SECRETARIA DISTRITAL DE AMBIENTE

Concepto Técnico No. 09360, 28 de octubre del 2024

ASUNTO:	Suelos Contaminados		Control y Vigilancia	
SECTOR	Actividades de saneamiento ambiental y otros servicios de gestión de desechos			
CIU	Sección F 3900			
DOCUMENTO(S) EVALUADO (S)	RADICADO	2024ER104776	FECHA	16/05/2024
QUEJA:	No			
USUARIO:	PROPIETARIO ANTERIOR EMPRESA DE ACUEDUCTO, ALCANTARILLADO Y ASEO DE BOGOTÁ EAB-ESP PREDIO GIBRALTAR		NIT	899.999.094-1
	PROPIETARIO ACTUAL INSTITUTO DISTRITAL DE RECREACIÓN Y DEPORTE-IDRD			860.061.099 -1
EXPEDIENTE:	SDA-06-1998-03			
REPRESENTANTE LEGAL:	NATASHA AVENDAÑO GARCÍA DIRECTORA EAB-ESP		C.C	43.200.281
	DANIEL GARCÍA CAÑÓN DIRECTOR IDRD		C.C	79.797.399
DIRECCIÓN:	KR 91 43 20 S			
BARRIO:	004615-OSORIO XII	TELÉFONO:	-----	
LOCALIDAD:	8-KENNEDY	CUENCA:	Fucha	
UPZ:	83-LAS MARGARITAS	Subcuenca:	-----	
CHIP Predio:	AAA0138ZKFZ AAA0138ZKBS AAA0138ZKCN	Dirección CHIP:	Kr. 91 # 43-20 Sur KR 91 43 08 SUR KR 91 43 08 SUR IN 1	
El predio se encuentra afectados por Zonas de Corredor Ecológico de Ronda "CER"	SI	Cuerpo hídrico afectado:	CANAL TINTAL II

Revisar que el Plan de Contingencia Ambiental allegado por el IDRD mediante el radicado 2024ER104776 del 1

Figura No. 5. Manejo de canales para aguas lluvias.

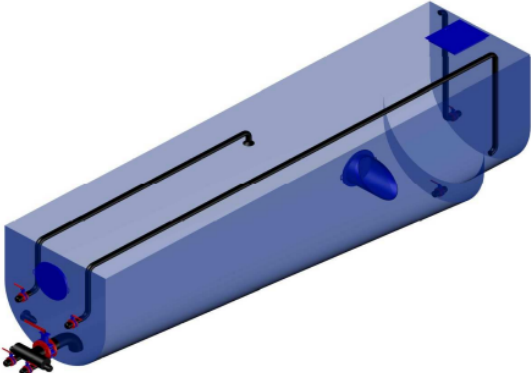
De acuerdo con la información proporcionada por el IDRD, se plantea la implementación de un sistema de canalización para el manejo de aguas de escorrentía con posible contenido de lixiviados. El documento también especifica que este es un escenario priorizado con un nivel de riesgo medio en caso de una eventual generación. Sin embargo, durante la visita realizada por la entidad, se constató que, aunque ya se están llevando a cabo actividades de conformación y nivelación de suelos, no se observa la existencia de la canalización perimetral en el predio donde se desarrolla el proyecto. Es importante señalar que también se mencionó la instalación de dos tanques Frac Tank, con una capacidad de 80 m³ cada uno, ubicados en los extremos oriental y sur del predio; sin embargo, a la fecha, estos tanques no se encuentran en el lugar indicado.

- De acuerdo con la información proporcionada por el IDRD, se plantea la implementación de un sistema de canalización para el manejo de aguas de escorrentía con posible contenido de lixiviados. Sin embargo, durante la visita realizada por la entidad, se constató que, aunque ya se están llevando a cabo actividades de conformación y nivelación de suelos, no se observa la existencia de la canalización perimetral en el predio donde se desarrolla el proyecto.

Figura No. 6. Proceso constructivo pilotes tipo Kelly

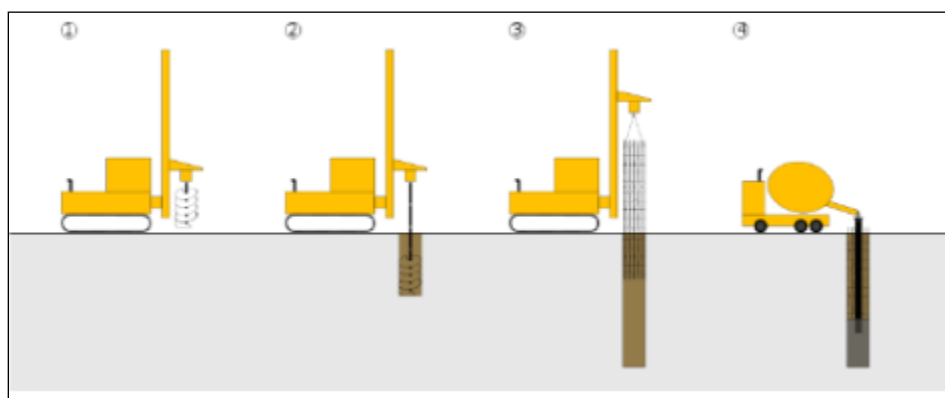
Lineamientos Técnicos para el Plan de Contingencia Ambiental para la construcción del Parque Metropolitano PM 10 El Porvenir, en el marco del Concepto Técnico 03441 del 31/03/2023 (2023IE70630)		
OBLIGACIÓN	OBSERVACIÓN	CUMPLE
	mediciones periódicas realizadas para el monitoreo del ácido sulfhídrico.	
<p>GEOTECNIA: Es importante siempre tener en cuenta que el predio Gibraltar, al haberse usado durante los años 80 como un botadero a cielo abierto sin ningún tipo de diseño de ingeniería, no es un área estable geotécnicamente, además considerando que las basuras ubicadas bajo la superficie continúan en proceso de degradación.</p> <p>En caso que deban realizarse excavaciones profundas (cimentaciones) se debe impedir a toda costa una posible conectividad hidráulica entre el acuífero somero (comprometido por el contacto con los residuos dispuestos en el sitio) y el subyacente. Se deben utilizar técnicas de cimentación profunda que garanticen que no se produce conexión hidráulica alguna, ya sea intencional o accidental, entre el cuerpo de agua comprometido y el acuífero subyacente natural.</p>	<p>Según el Concepto Técnico 03441 del 31/03/2023 (2023IE70630) se indica: <u>"(...) Es importante siempre tener en cuenta que el predio Gibraltar, al haberse usado durante los años 80 como un botadero a cielo abierto sin ningún tipo de diseño de ingeniería, no es un área estable geotécnicamente, además considerando que las basuras ubicadas bajo la superficie continúan en proceso de degradación.</u></p> <p><u>En caso que deban realizarse excavaciones profundas (cimentaciones) se debe impedir a toda costa una posible conectividad hidráulica entre el acuífero somero (comprometido por el contacto con los residuos dispuestos en el sitio) y el subyacente. Se deben utilizar técnicas de cimentación profunda que garanticen que no se produce conexión hidráulica alguna, ya sea intencional o accidental, entre el cuerpo de agua comprometido y el acuífero subyacente natural. (...)"</u>.</p> <p>Sin embargo, en la información presentada por el IDRD, se menciona que se desarrollará durante el proceso constructivo la implementación de pilotes tipo Kelly, sobre el cual se describe la metodología a usar por parte del IDRD, por ello, teniendo en cuenta lo anterior, no se cumple con lo dispuesto en el Concepto Técnico 3441 del 31/03/2023 (2023IE70630), en cuanto a que se debe impedir una posible conectividad hidráulica entre el acuífero somero (comprometido por el contacto con los residuos dispuestos en el sitio) y el subyacente natural, respecto a los pilotes pre excavados y fundidos in situ</p>	NO
